Avis délibéré de la mission régionale d'autorité environnementale sur la poursuite de l'exploitation et l'extension d'une carrière de gneiss, portée par la société CSME, sur la commune de Verneix (03)

Avis n° 2024-ARA-AP-1657

Avis délibéré le 15 mars 2024

Figure 3: Estimation de l'évolution des besoins de matériaux à usage du BTP sur le territoire du ScoT et de l'évolution des capacités moyennes des carrières (source : étude d'impact).

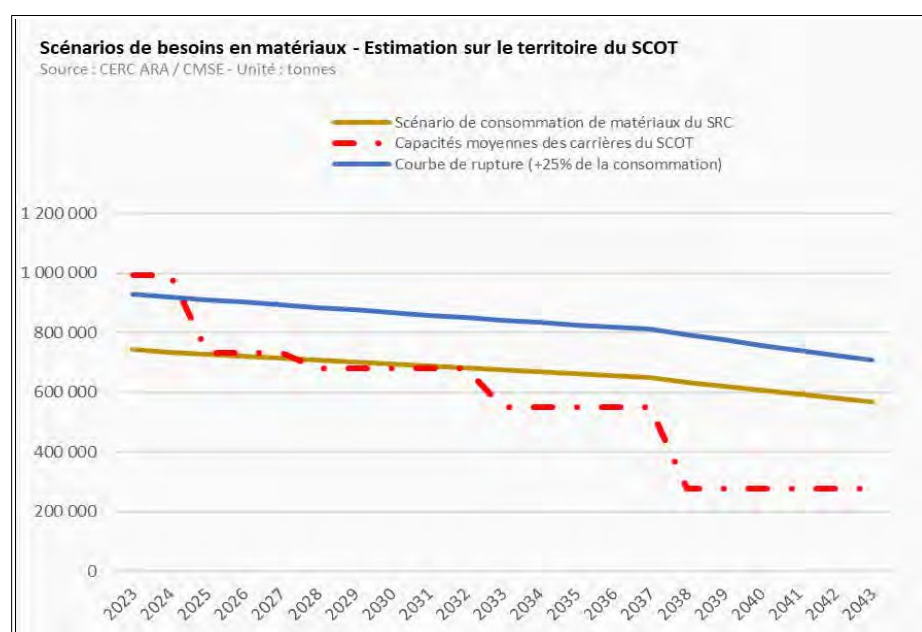
Ce graphique ne précise pas la part indispensable en granulats de carrière et la part de granulats recyclés acceptable au niveau des consommations. En effet, même si les matériaux recyclés ne peuvent pas remplacer la totalité des granulats naturels pour les utilisations les plus exigeantes qualitativement, ils peuvent en substituer une partie. Le Schéma Régional des Carrières et le Plan

Régional de Prévention et de Gestion des Déchets⁶ (PRPGD) prévoient d'augmenter la part de déchets du BTP recyclés, le PRPGD ayant pour objectif d'atteindre un taux de 37 à 52 % (selon les méthodes de calcul) de déchets inertes recyclés à l'horizon 2025. S'agissant de la carrière de Verneix, la proportion actuelle et future de la production issue de déchets recyclés est d'environ 7,5 % de la production annuelle (15 000 tonnes sur les 200 000 tonnes produites annuellement), soit en-deçà de ces objectifs. Le dossier déclare avoir étudié la possibilité de substitution des granulats et sables produits par la carrière par des granulats recyclés⁷, sans pour autant justifier la proportion d'environ 7,5 % de production issue de déchets recyclés retenue par le projet.

L'Autorité environnementale recommande de justifier la proportion de la production issue de déchets recyclés, et d'envisager d'en augmenter la quantité.

Figure 6: Coupe paysagère permettant de caractériser la co-visibilité entre le bourg de Verneix et le projet (source : mémoire en réponse aux observations formulées par les services)

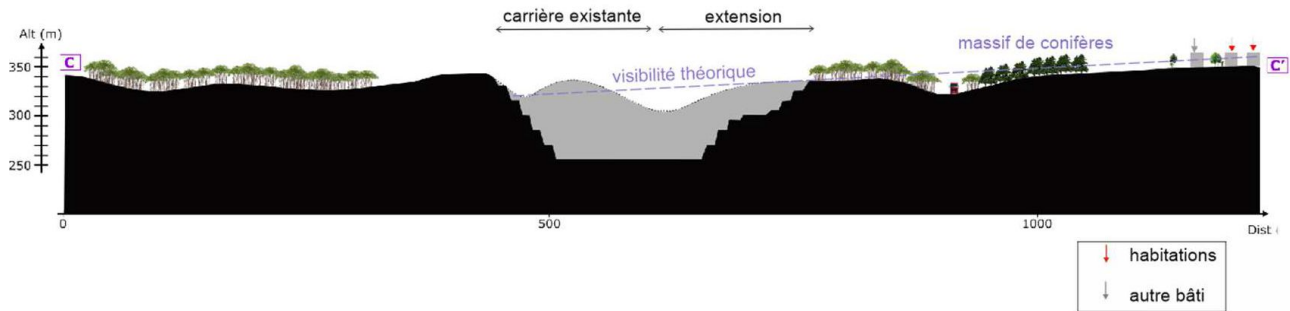
L'impact paysager du projet de renouvellement et d'extension devrait rester faible, du fait de la topographie et de la végétation persistante présente. Les coupes paysagères réalisées entre les premières habitations de Verneix et le projet montrent l'absence de visibilité de la carrière et de son extension depuis les premières habitations, quelle que soit la saison. Cet aspect est néanmoins conditionné par le maintien de boisements à l'est, du côté du bourg de Verneix, objet des mesures d'évitement ME7 et ME8. La mise en place d'une gestion environnementale des boisements concernés par l'évitement et de mesures de suivi sont prévues dans le "plan de gestion dynamique" de l'exploitant¹⁴.
